Bebauungsplan „Stuttgarter Straße/ Grabenstraße“ mit Satzung über örtliche Bauvorschriften, Planbereich 02.09-7 in Leonberg
- Ergebnis der frühzeitigen Beteiligung
- Billigung des Planentwurfs
- Beschluss zur Auslegung
- Beschluss der Eckpunkte des Grundstückstauschvertrages/ Städtebaulichen Vertrages

Abwägungstabelle Bebauungsplan „Stuttgarter Straße/Grabenstraße“

Sie betrachten: Öffentlichkeitsbeteiligung „Stuttgarter Straße/Grabenstraße“, Planbereichs-Nummer: 02.09-7

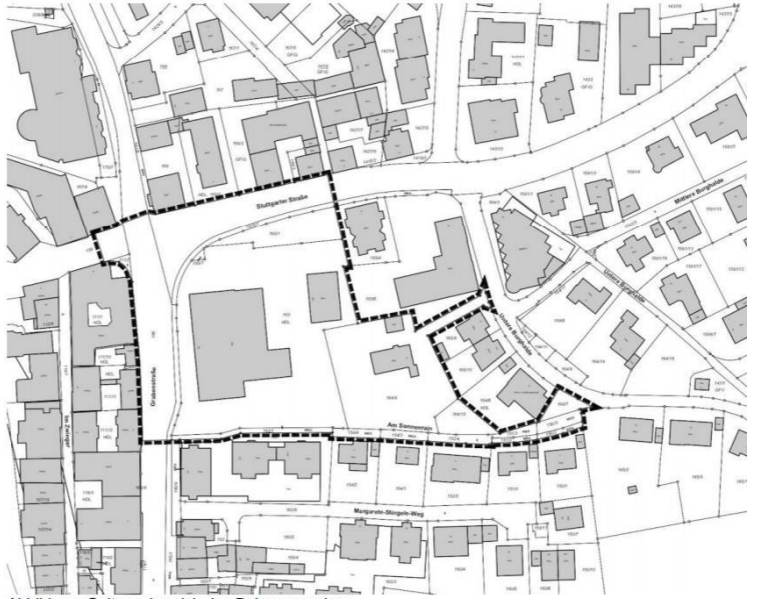
15881	<p>4. Begrenzung des Plangebiets und daraus resultierende nicht hinnehmbare Belastungen für die Bestandsgebäude</p> <p>Zunächst umfasste das Plangebiet nicht die im Süden gelegenen Flurstücke 162/1, 154/4, 154/3, 152/4, 151/2, 150/2, 150/3 sowie 164/7.</p>	<p>In den Geltungsbereich einbezogen ist auch die Straße "Am Sonnenrain". Die Anliegerstraße ist bereits im bisher geltenden Bebauungsplan geplant, wobei die bisher vorgesehene Wendefläche weiter nach Osten verschoben und ein Fußweg entlang der südlichen Bebauungsgrenze neu geplant wird. Ziel ist eine ordnungsgemäße, öffentliche Erschließung für die südlich an den Geltungsbereich angrenzende Bestandsbebauung zu ermöglichen. Eine Zufahrt/Ausfahrt zum/vom Plangebiet für Kfz, ausgehend von der Straße „Am Sonnenrain“, ist nicht vorgesehen und wird durch eine entsprechende Festsetzung im Bebauungsplan ausgeschlossen. Der geplante Ausbau ergibt sich aus der Planzeichnung des Bebauungsplans.</p>	Berücksichtigung

Bürger Nr.	Stellungnahme	Stellungnahme der Verwaltung	Beschlussvorschlag
	 <p>Quelle: LeoMaps Geodatenportal Leonberg (Abgrenzungsplan)</p> <p>Das jetzige Plangebiet umschließt vorbenannte Flurstücke und damit die bislang nicht umgesetzte Erschließung im Bereich des Sonnenrains.</p>

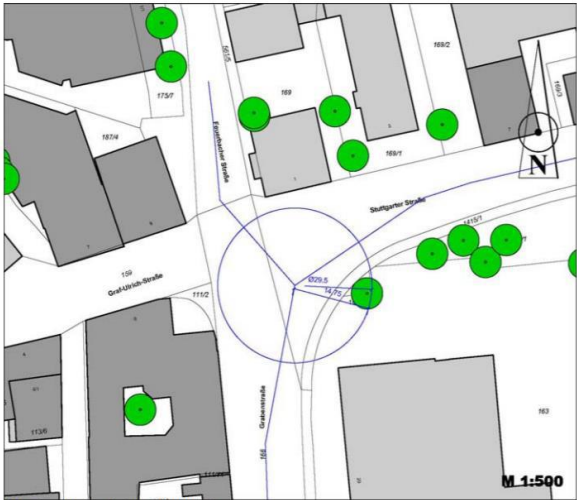
15881	<p>f. Verkehrsknotenpunkt "Sonnenkreuzung" Der Verkehrsknotenpunkt "Sonnenkreuzung" ist Teil des Bauleitplanverfahrens, als dass die jetzige Überplanung des gesamten Gebiets aus Sicht der Stadt Leonberg die Möglichkeit schaffen könnte, genügend Platz zu schaffen, für einen alternativen Verkehrskreislauf. Diese Absicht würde jedoch voraussetzen, dass eine solche Verkehrsplanung überhaupt geeignet wäre, die Probleme an einem der wichtigsten Verkehrsknotenpunkte der Stadt mit täglich 27.800 Fahrzeugen zu lösen, sprich eine leistungsfähige Verkehrsabwicklung darstellen würde. Bereits die Untersuchung des beauftragten Planungsbüros Richter-Richard stellt final fest: Unabhängig davon sollte im weiteren Verfahren kritisch bewertet werden, ob ein Kreisverkehr die verkehrlich und städtebaulich bessere Lösung darstellt oder ob versucht werden sollte, im Bestand eine Optimierung verkehrlicher und/ oder gestalterisch-städtebaulicher Aspekte zu finden.</p>	<p>Wird zur Kenntnis genommen. Als Grundlage zur städtebaulichen Entwicklung des Umfeldes der sog. Sonnenkreuzung, wurden durch ein externes Planungsbüro verkehrsplanerische Untersuchungen zur verkehrlich-funktionalen Optimierung angestellt (Richter-Richard, Aachen, 27.04.2019). In diesem Rahmen wurde auch die Planung für einen Kreisverkehr untersucht und bewertet. Aufgrund des Platzbedarfs, der eingeschränkten Grundstücksverfügbarkeit, den ungünstigen topografischen Verhältnisse und fehlender Vorteile bei der Leistungsfähigkeit sowie aufgrund der eingeschränkten Möglichkeit der Verkehrssteuerung, wird von der Planung eines Kreisverkehrs abgesehen. Eine Verbesserung/ Stabilisierung der Verkehrssituation soll durch die baulich-funktionale Optimierung des bestehenden Knotenpunktes erreicht werden: Verbesserung der Verkehrssituation durch Verschiebung des</p>	Zurückweisung

Bürger Nr.	Stellungnahme	Stellungnahme der Verwaltung	Beschlussvorschlag
	<p>Die Verkehrsuntersuchung, die ebenso vom Planungsbüro Richter-Richard vorgenommen wurde, stellt fest: Unabhängig von der zukünftigen Kfz-Verkehrsbelastung ist ein Umbau des Knotenpunkts zu einem Kreisverkehr nicht zu empfehlen.</p> <p>Das Planungsbüro spricht die Empfehlung aus, zunächst eine Zuflussregulierung einzuführen und die erreichbaren Wirkungen zu beobachten und erst dann eine Entscheidung zu treffen, wie die Sonnenkreuzung nicht nur verkehrlich, sondern auch städtebaulich befriedigend als Tor zur Altstadt umgestaltet werden kann. Ferner stellt die Untersuchung fest: Das Gutachten hat gezeigt, dass sowohl die Leistungsfähigkeit des Verkehrsablaufs der Bestandssituation als auch die des Kreisverkehrs unter Berücksichtigung der Steigungs- und Sichtverhältnisse und der Prognoseverkehrsstärken nicht gewährleistet ist. Ist der Kreisverkehr überlastet und der Kfz-Verkehr staut sich über die Kreisfahrbahn hinaus zurück, wächst der Rückstau sehr schnell in alle Zufahrten. Dadurch dass bei signalgeregelten Knotenpunkten bei Rückstau die Innenfläche des Knotenpunkts freizuhalten ist, tritt diese Folgewirkung eines Kreisverkehrs bei einem signalisierten Knoten nicht auf. Im Einzelnen dürften folgende Aspekte kritisch zu hinterfragen sein: Ein Kreisverkehr mittlerer Größe wie er vorliegend wohl von Seiten der Stadt Leonberg angedacht ist - wäre bei der täglichen Zahl von Fahrzeugen nicht leistungsfähig genug. Dies gilt insbesondere vor dem Hintergrund, dass sich der Verkehr nicht gleichmäßig auf die Zufahrten zum Kreisverkehrs verteile würde. Insofern sei auf die Angaben in der Untersuchung des Planungsbüros Richter-Richard verwiesen:</p>	<p>Knotenpunktes um ca. 5,00 m nach Süden, verbunden mit einer verkehrsgerechten Ausrundung am Gasthaus Sonne. Verbesserungen für den Fußgänger- und Radfahrer und den Busverkehr (separate Busbucht) sowie begleitend eine Optimierung bei der Lenkung, Steuerung und Regulierung der Verkehrszuflüsse.</p>

Bürger Nr.	Stellungnahme	Stellungnahme der Verwaltung	Beschlussvorschlag
	<p>Innerhalb des gesamten Erhebungszeitraum passieren 27.802 Fahrzeuge den Knotenpunkt. Die Verkehrsströme können der folgenden Abbildung entnommen werden.</p>  <p>Das beauftragte Planungsbüro erläutert hierzu:</p>

Bürger Nr.	Stellungnahme	Stellungnahme der Verwaltung	Beschlussvorschlag
	<p>und Fußverkehrs. Der Flächenanspruch geht über die zur Verfügung stehende Fläche des Altbaus der Sonne hinaus und würde weitere Gebäude tangieren.</p> <p>Wenn nun das Planungsbüro vorschlägt, zunächst zuzuwarten, ist dies für die Anlieger der angrenzenden Wohngebiete nicht hinnehmbar. Die Planung weiterer 70 Wohnungen würde die Situation in den angrenzenden Anliegerstraßen weiter verschärfen, wenn nicht zeitgleich eine tragfähige Lösung für die Abwicklung des Verkehrs umgesetzt wird. Es ist ohnehin unverständlich, wenn in der Begründung der Planung ohne Berücksichtigung der tatsächlich ausgeschöpften Leistungsfähigkeit ausgeführt wird. Das Plangebiet ist über das vorhandene Straßennetz (Grabenstraße, Stuttgarter Straße, Untere Burghalde) gut erschlossen.</p> <p>während sich die bekannte Komplexität der Situation in keinsten Weise in der Begründung zur Plankonzeption spiegelt, hier lediglich die Feststellung getroffen wird:</p> <p>Durch eine geringfügige Verschiebung des Kreuzungspunktes um ca. 5 Meter Richtung Süden, ist eine erste Stufe einer Optimierung des Verkehrsraums möglich. Nochmals: Ohne ein belastbares Verkehrskonzept für die unmittelbar anschließende Sonnenkreuzung ist die Planung abzulehnen.</p>
